Mission régionale d'autorité environnementale
ÎLE-DE-FRANCE

Avis délégué sur le projet immobilier Stalingrad – Michelet à Colombes (92)

**N° 017044 et 017391/A P
du 27/06/2026**

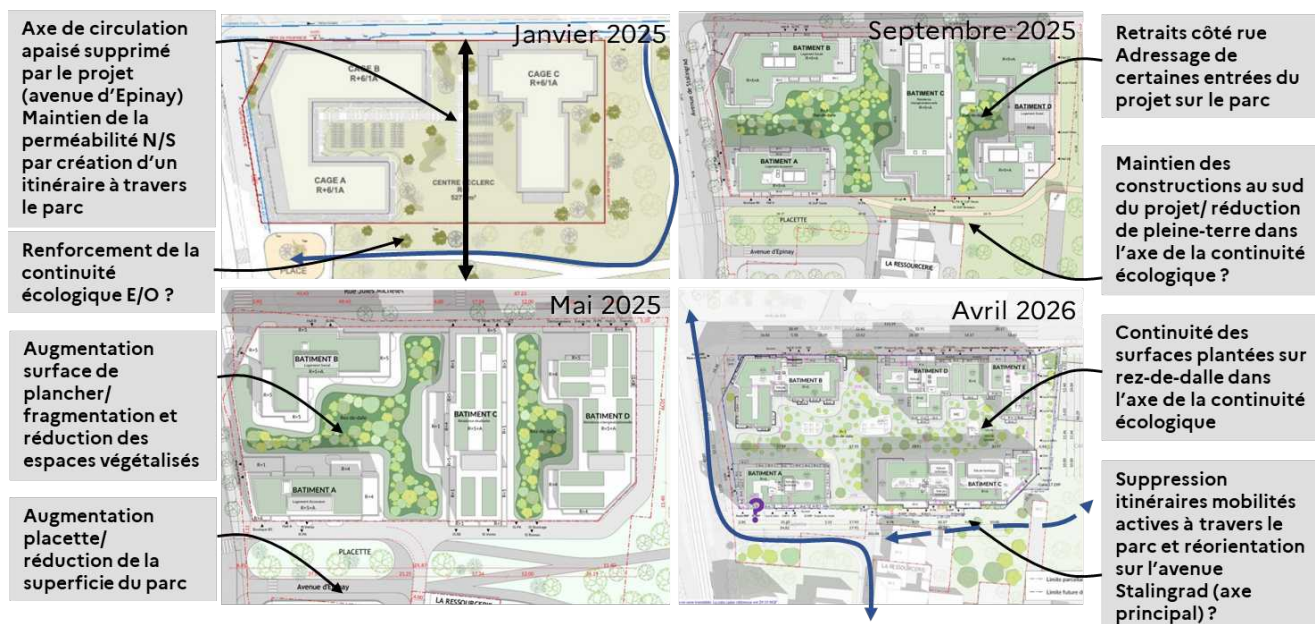
L'Autorité environnementale souligne que la recherche de solutions de substitution raisonnable à l'échelle du projet global, intégrant les deux îlots du projet et détaillant plus précisément les intentions d'aménagement aux limites sud et est de l'îlot Stalingrad, aurait présenté plus d'intérêt pour justifier des paramètres visés mais aussi pour définir une vision cohérente sur les 1,2 ha du périmètre projet. L'illustration 5 montre d'importantes interactions entre le projet situé sur l'îlot Stalingrad avec le projet d'espace public incluant une nouvelle placette, le détournement de l'avenue d'Epinay coupée par le projet ainsi qu'un projet d'extension du parc Caillebotte.

En l'état, l'étude d'impact ne permet pas de comprendre les éléments suivants :

- les évolutions envisagées du projet de requalification des espaces publics et ses interactions avec le projet ;
- les impacts cumulés du projet immobilier avec le projet global de requalification du secteur, en particulier sur la continuité écologique régionale, la part de pleine terre à l'échelle du quartier et les itinéraires de mobilités actives ;
- la prise en compte des paramètres et éventuelles incertitudes du projet de requalification des espaces publics (création de placette et extension du parc) à proximité immédiate.

Illustration 6 : Carte de bruit relative aux infrastructures de transport routier, Lden, dB(A) (EI, page 42)

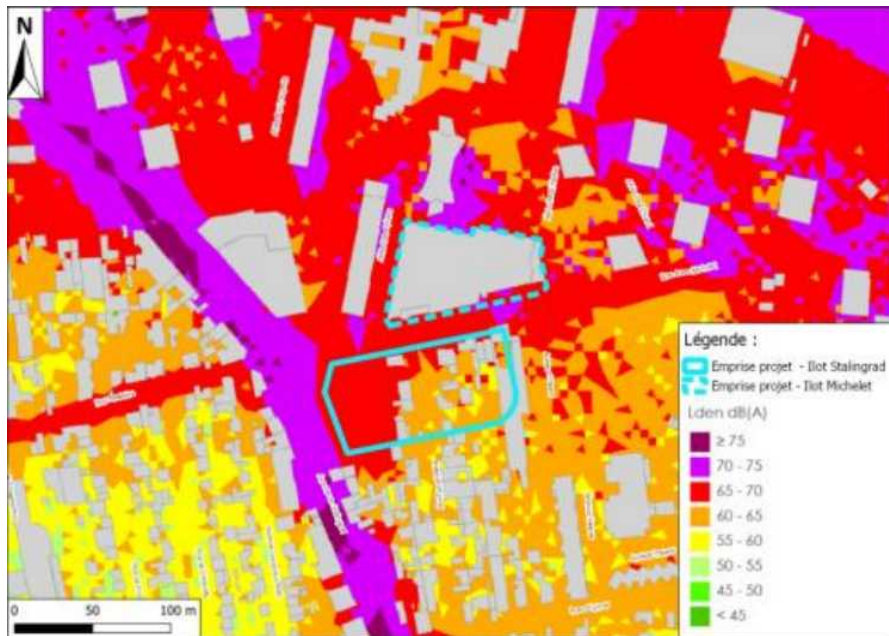
Les études sur la qualité de l'air et le bruit n'incluent aucune mesure sur site concernant ces deux enjeux sanitaires identifiés dans la décision n° DRIAT-SCDD-2025-207 du 26 novembre 2025. De ce fait, la description de l'état initial de l'environnement s'appuie uniquement sur des données dont la représentativité n'est pas démontrée aux abords et sur le site du projet. Les simulations et dimensionnement des mesures de réduction présentées au sein de l'étude d'impact ne peuvent donc pas être retenues comme adaptées ou suffisantes étant donné les incertitudes de l'état initial.

L'absence de caractérisation objective de l'état initial constitue une insuffisance majeure du dossier sachant que les émissions de polluants atmosphériques et le niveau de bruit constituent des enjeux sanitaires importants.

(4) L'Autorité environnementale recommande de procéder à la caractérisation de la qualité de l'air et des niveaux de bruits à l'état initial par des mesures sur site, de compléter l'étude d'impact et son résumé non technique et de vérifier le cas échéant l'adéquation des mesures d'évitement et de réduction envisagées.

Illustration 8 : Carte des aléas inondation et carte de zonage du PPRI, le projet est situé en zone C du PPRI (Notice de conformité PPRI pages 6-7)

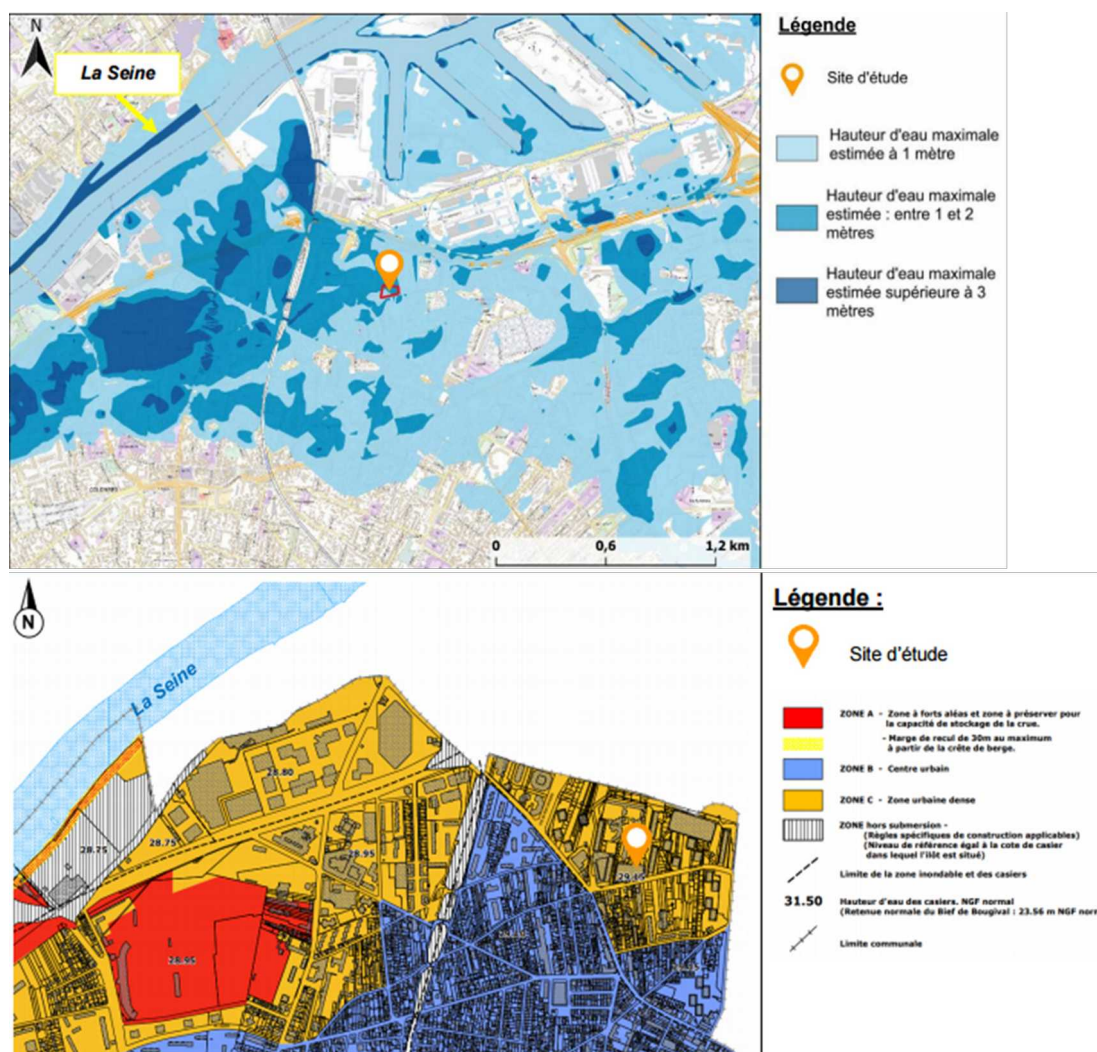
Le calcul de la part de pleine-terre pour la parcelle Stalingrad inclut plus d'une centaine de parcelles dont des parcelles publiques pour une superficie de l'unité foncière calculée de 45 998 m² contrairement aux 7 241 m² de la parcelle du projet Stalingrad. L'étude d'impact mentionne qu'« afin de se conformer au PPRI, le périmètre parcellaire intègre désormais le parc Caillebotte, sans projet de construction sur cet espace. Le parcellaire du parc a été pris en compte afin de satisfaire la conformité du projet au PPRI. » (EI, page 135).

L'Autorité environnementale constate que des locaux sont prévus en sous-sol, ce qui pourrait aggraver les risques en cas d'inondation (pollution, obstacles à l'évacuation). Elle constate également que la part de pleine-terre conservée sur la future parcelle correspondant au projet sera en régression. L'étude d'impact identifie comme mesure de compensation des 6 954 m² soustraits à la crue la création de sous-sol inondables mais ne prévoit pas de mesure de compensation des surfaces imperméabilisées par le projet par la création de nouvelles surfaces perméables. L'OAP « préserver les trames environnementales » recommande pourtant la dés-imperméabilisation d'une surface supérieure aux surfaces imperméabilisées créées.

- justifier l'intégration de l'emprise du parc Caillebotte dans l'étude d'optimisation de la densité et dans le calcul de proportion de pleine-terre, le projet n'étant pas situé au sein du parc ;
- réviser le bilan quantitatif des surfaces végétalisées, de pleine terre, semi-perméables et imperméables avant et après projet à l'échelle de l'emprise du projet au sein du résumé non technique (page 16) et au sein de l'étude d'impact (page 20) afin de permettre une appréciation des incidences du projet global ;
- compléter l'analyse du projet afin de justifier l'atteinte des objectifs mentionnés au PLUi (OAP et zonage) et au PPRI ;
- renforcer les mesures d'évitement, de réduction et de compensation des incidences du projet sur l'artificialisation des sols.
